改善箇所説明図

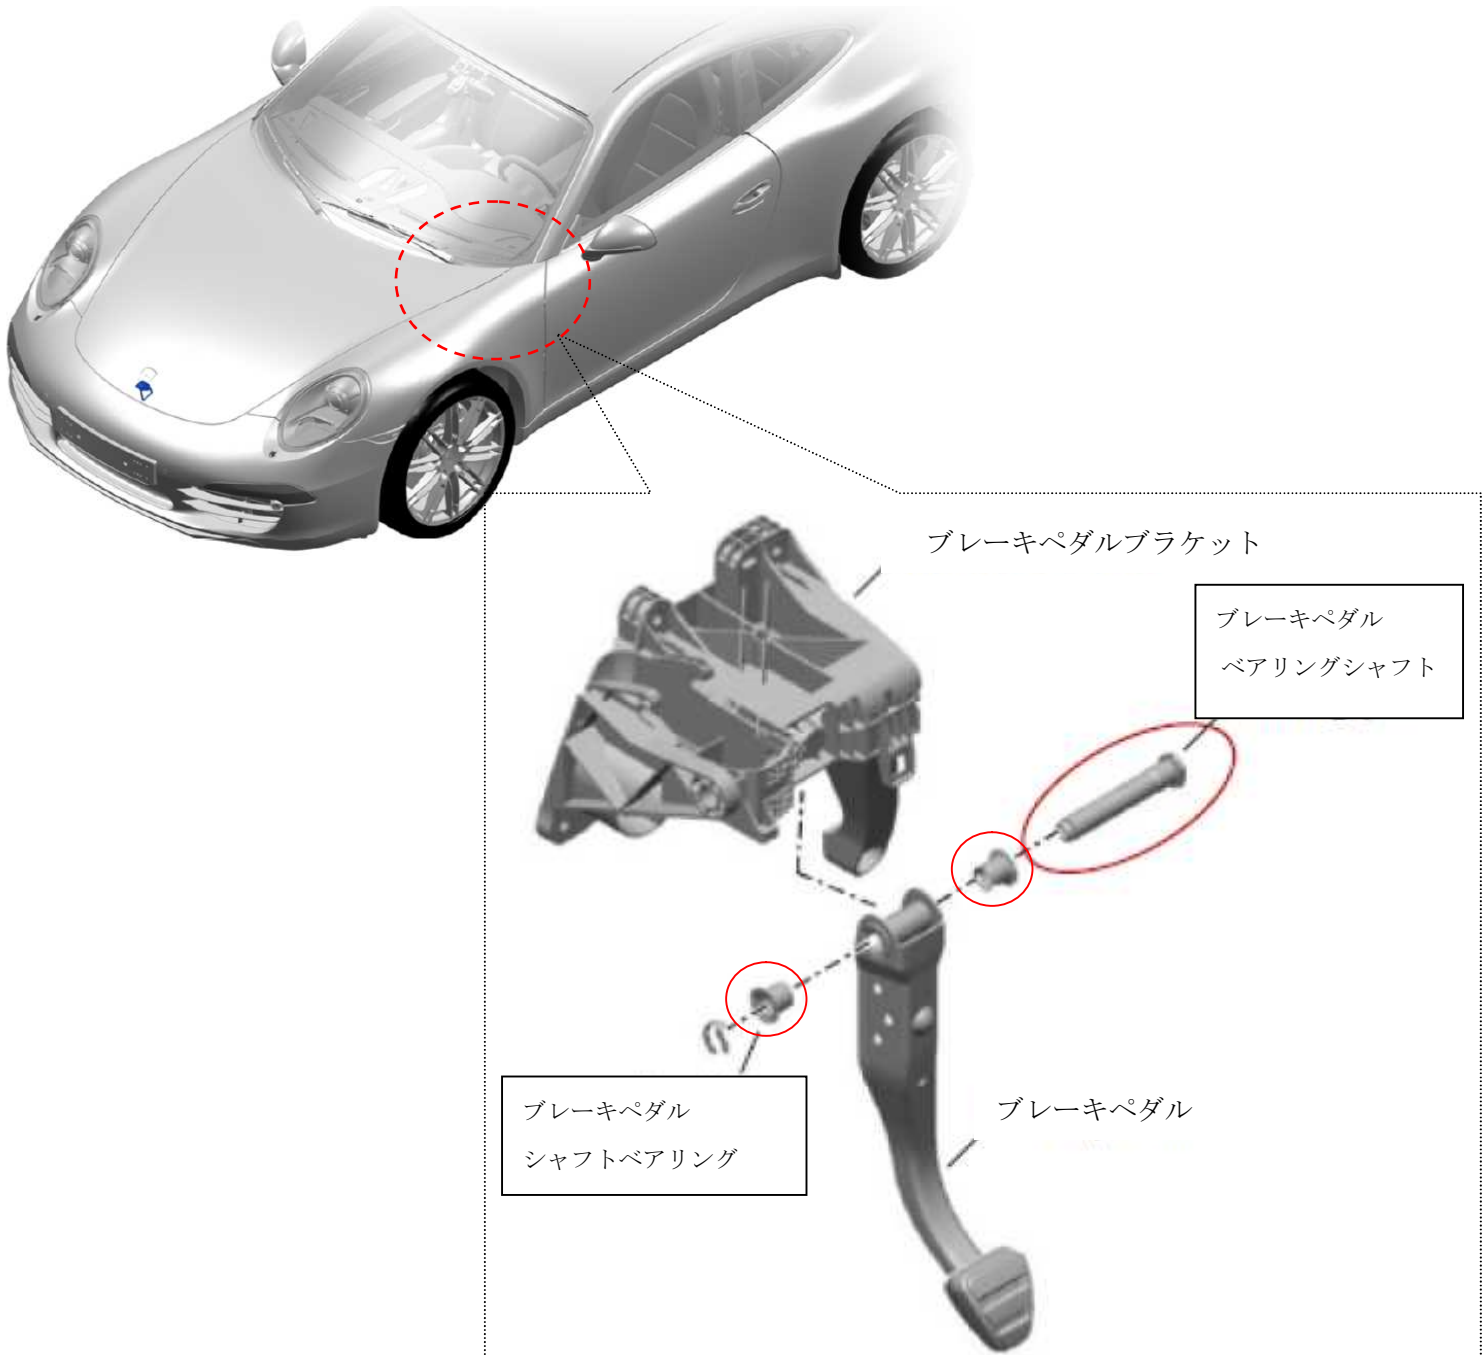
基準不適合発生箇所

制動装置のブレーキペダルにおいて、ブレーキペダルベアリングシャフトの外径がブレーキペダルシャフトベアリングの内径に対し、わずかに大きいものがあるため、ブレーキペダルの動きが悪くなることがある。そのため、ブレーキペダルを踏み込み、離れた際、ブレーキペダルが戻らなくなり、ブレーキが引きずるおそれがある。

改善措置の内容

全車両、ブレーキペダルシャフトベアリングを対策品に交換するとともに、ブレーキペダルベアリングシャフトを新品に交換する。
